DETERMINAZIONE DEL DIRIGENTE SERVIZIO VIA/VINCA 4 novembre 2024, n. 679

[ID VIP 11092] - Parco eolico composto da n. 7 aerogeneratori di potenza unitaria pari a 7,2 MW, per una potenza complessiva di 50,4 MW, e da un sistema di accumulo di energia (BESS) di potenza pari a 18 MW, da realizzarsi nel Comune di Torchiarolo (BR), in località "VALESIO", con opere di connessione alla RTN ricadenti anche nei Comuni di San Pietro Vernotico (BR) e Cellino San Marco (BR).

Relazione tecnica a supporto dell'istruttoria sul progetto

Tipologia di progetto: **Impianto Eolico**
 Potenza: **50,4 MW (7 aerogeneratori di potenza unitaria pari a 7,2 MW)**
 Ubicazione: **Comune di Torchiarolo (BR)**
 Proponente: **Santa Chiara Energia S.r.l.**

Figura 2 – buffer di 3 Km

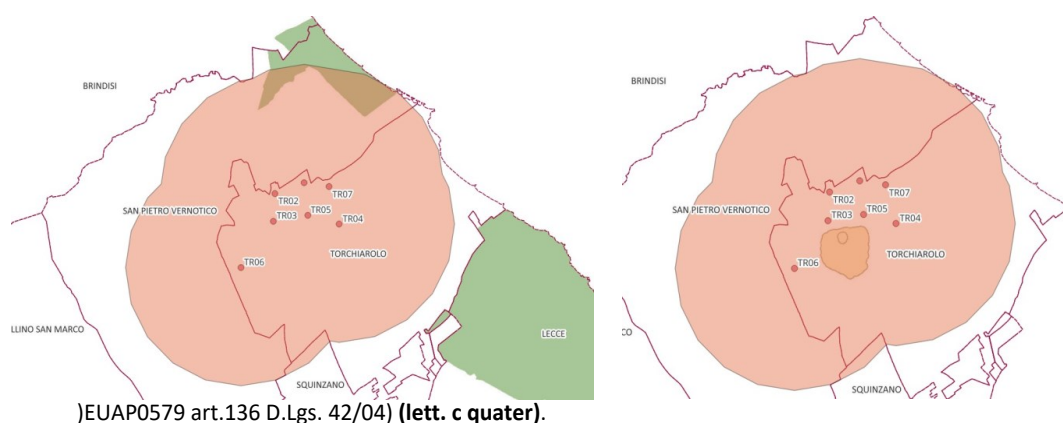
- il progetto **non** riguarda la realizzazione di un impianto fotovoltaico né di un impianto a biomassa **(lett. c ter)**;
- l'area del progetto **è ricompresa** nel perimetro e nella fascia di rispetto dei beni sottoposti a tutela ai sensi del Codice dei beni culturali e del paesaggio parte II o dell'art. 136 del medesimo (area di Valesio vincolo archeologico e bene culturale e Riserva Naturale Regionale Orientata Bosco di Cerano

L'area dell'impianto proposto, pertanto, **NON** è da ritenersi idonea ai sensi dell'art. 20, co.8, lett. c-quater del D. lgs. 199/2021.

Figura 3 - Ubicazione dell'impianto rispetto alle aree non idonee ex RR 24/2010 (fonte SIT Puglia)

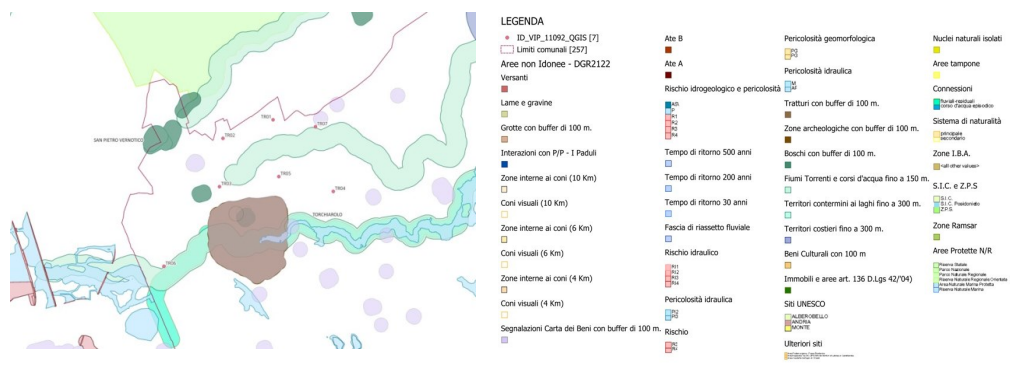
L'area dell'impianto proposto **NON ricade** tra quelle indicate come **non idonee** ai sensi del Regolamento Regionale n. 24 del 2010. In proposito, si veda l'immagine successiva.

L'analisi delle aree non idonee FER secondo il R.R. n. 24/2010, relativa all'area di inserimento del parco eolico in progetto, non ha evidenziato interferenze dirette con gli aerogeneratori. Tuttavia, la verifica è stata condotta utilizzando le coordinate puntuali degli aerogeneratori, senza considerare le aree delle piazzole. Il caviodotto attraversa aree di connessione RER, le quali sono gestite tramite l'uso della TOC.

L'area dell'impianto proposto è idonea ai sensi del Regolamento Regionale n. 24 del 2010.

Figura 5 – posizione dei due aerogeneratori e buffer di 2 Km con segnalazione degli impianti fotovoltaici e di 20 Km degli impianti eolici ricadenti nell'area

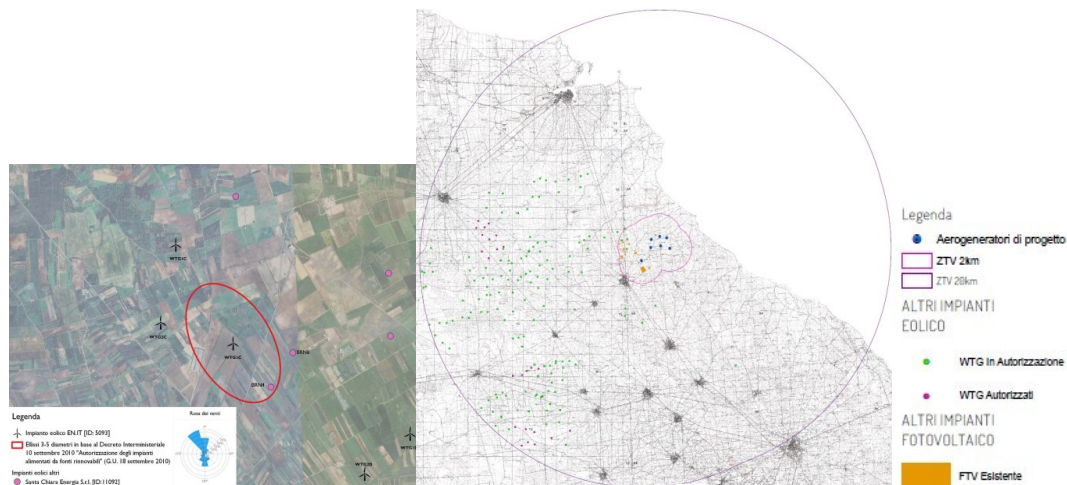
il requisito NON è soddisfatto ($H \text{ max } 236 \text{ m} \times 50 = 11,800 \text{ Km}$) (nell'area buffer degli 11.8 Km l'aerogeneratore BRN4, risulta interferente con il WTG3C del "Parco Eolico Bosco 42 MW - ID 5093 " di proprietà della EN.IT);

Figura 6 – buffer di 500 m individuazione dei possibili recettori sensibili

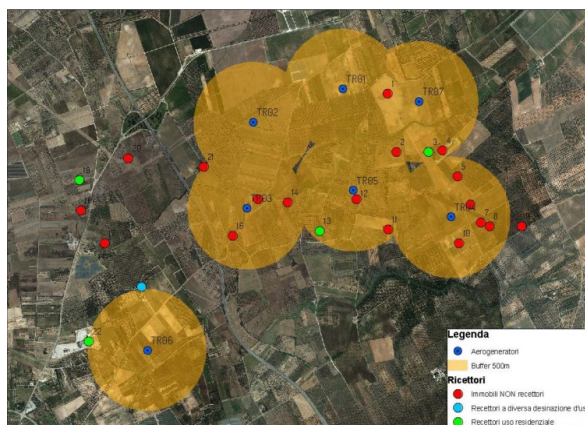
il requisito è soddisfatto (la gittata massima calcolata è pari a 259 m dai risultati di una verifica fatta in loco e catastale è emerso che le torri rispettano il requisito per tutti quei fabbricati che sono abitati e per alcuni degli altri che hanno classificazioni diverse).

Figura 7 – buffer di 500 m – produzioni agricole di pregio

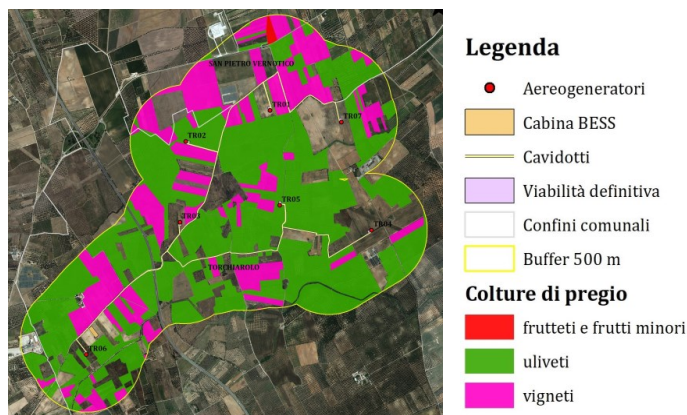
L'impianto eolico ricade principalmente in un comprensorio agricolo. Quasi tutti gli aerogeneratori sono stati collocati in seminativi non irrigui a eccezione fatta degli aerogeneratori TR02 e TR05, che al momento del

sopralluogo risultano essere in oliveti infetti da *Xylella fastidiosa*. Nessun aerogeneratore ricade in vigneti e frutteti, in sistemi colturali e particellari complessi, in aree a vegetazione boschiva e arbustiva in evoluzione in quanto questi rappresentano una piccolissima parte del territorio.
